Keuringsverslag van een elektrische laagspanning- en zeer lage spanningsinstallatie

NIET CONFORM

Straatnaam	Landuitstraat
Huisnummer	204
Busnummer	
Postcode	9470
Gemeente	DENDERLEEUW
Land	België

Aard onderzoek: Controlebezoek van een huishoudelijke installatie volgens (KB 08/09/2019) - AREI Boek 1- 6.5. en 4.2.4.3.

Afbeelding schakel- en verdeelbord:

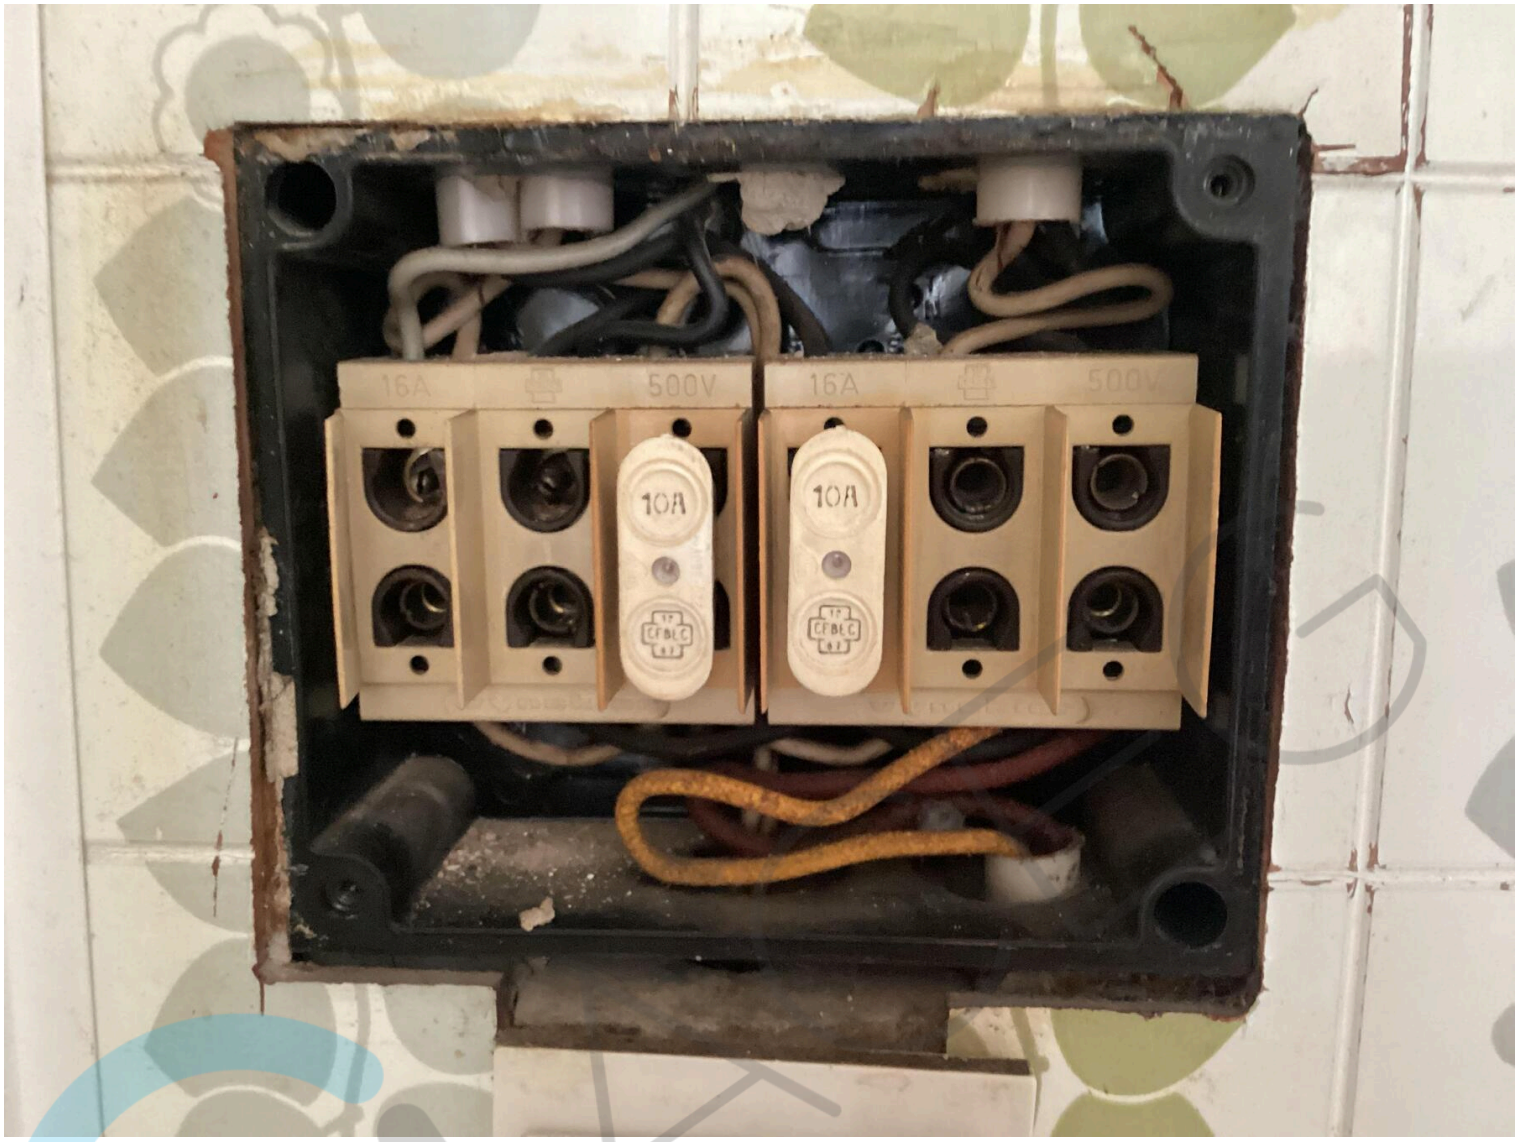
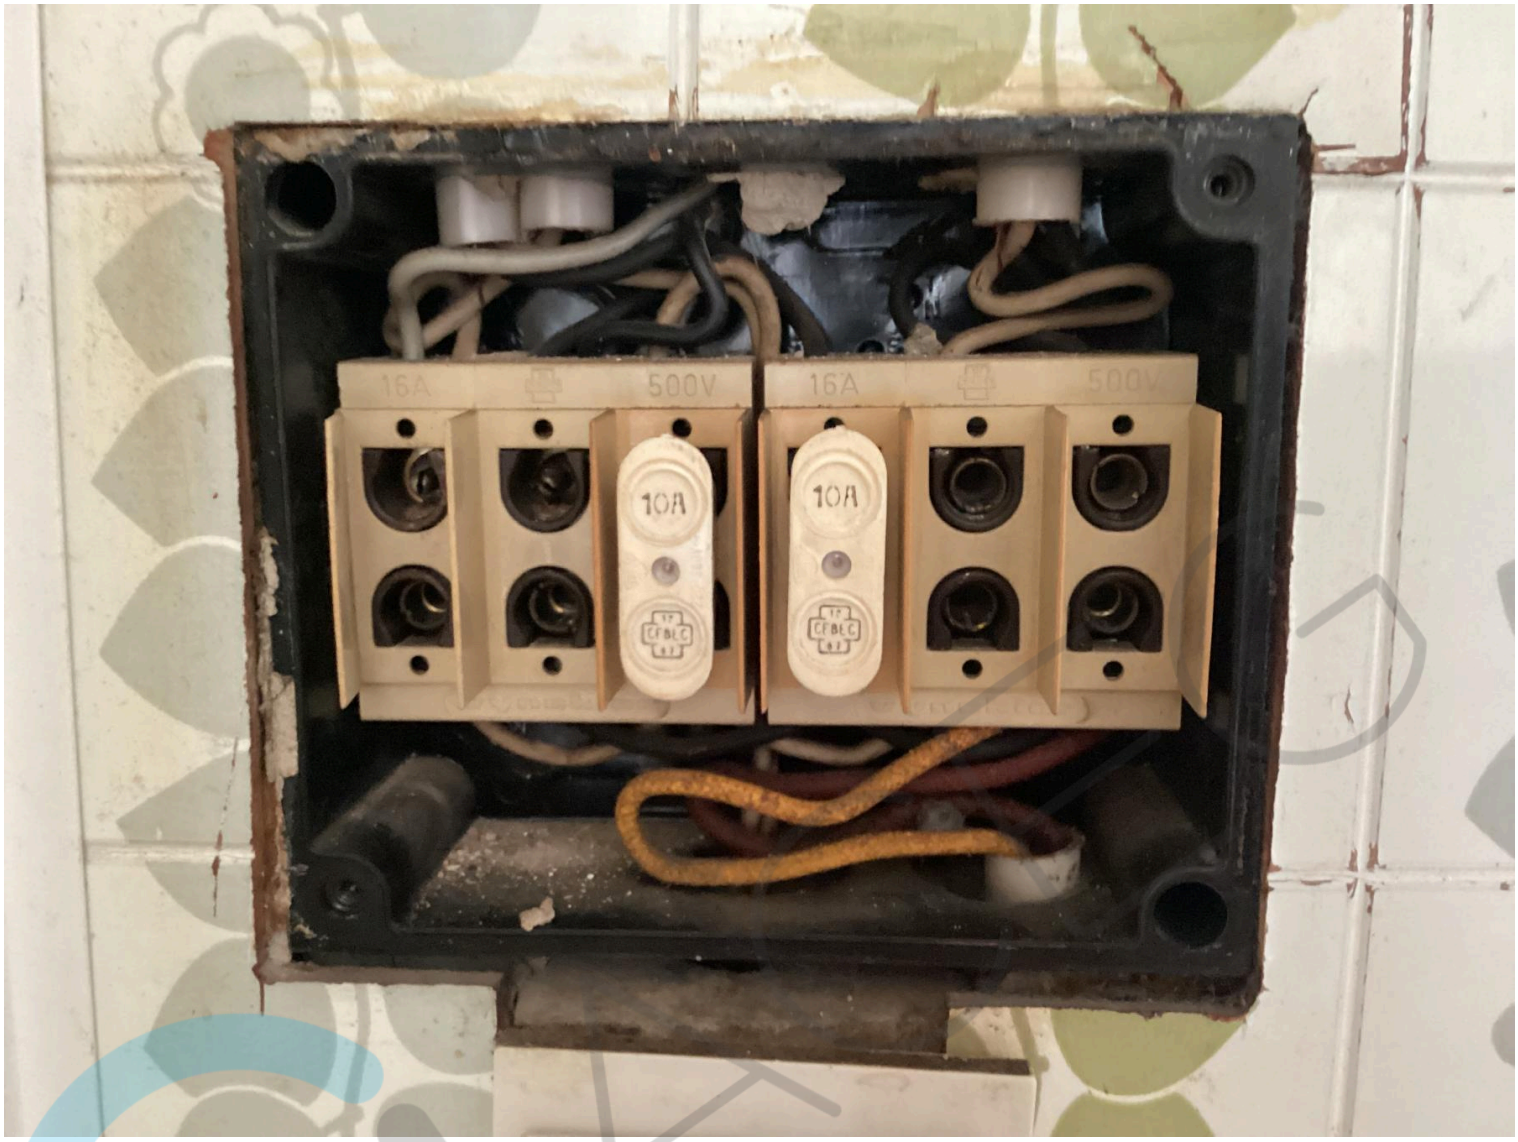
I7.01 De smeltzekeringhouders of houders van kleine vermogensschakelaars met pennen met een sectie kleiner dan 10mm2 zijn niet voorzien van kalibreerelementen. (Boek 1 Onderafdeling 5.3.5.5.A.)

I7.07 De aanduiding van de nominale stroomsterkte van smeltzekeringen en/of vermogensschakelaars is niet zichtbaar of is uitgewist. (Boek 1 Onderafdeling 1.4.2.1.)

I8.13 Het gebruik van kabels van het type VTLmb, LMVVR, COAX, VVT is verboden. (Boek 1 Onderafdeling 5.2.1.2.)
